改善箇所説明図

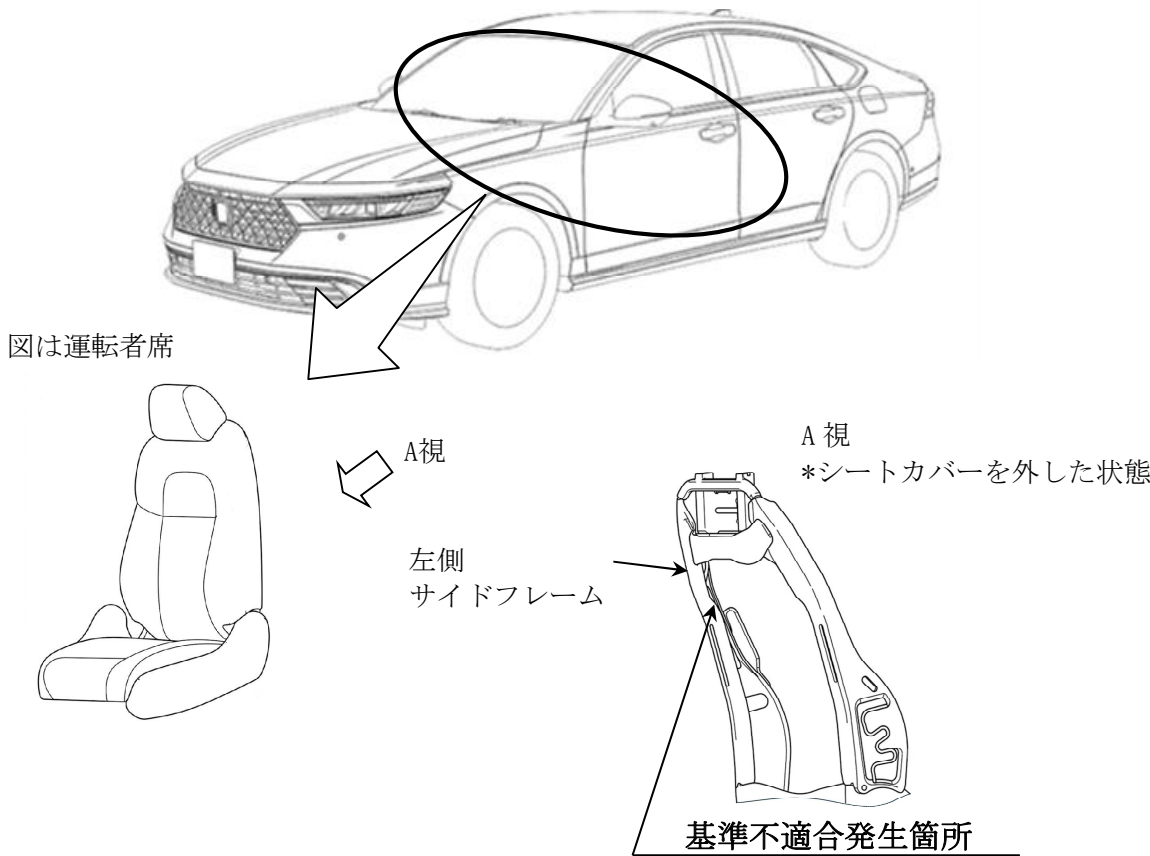
運転者席及び助手席シートにおいて、左側サイドフレームを成型する金型及び製造管理が不適切なため、当該フレームの端部が正しく成型できていないものがある。そのため、当該フレーム端部の形状が保安基準に適合しない。

全車両、運転者席及び助手席シートの左側サイドフレーム端部に、保護材を追加する。

変更前	変更後
左側 サイドフレーム端部	保護材
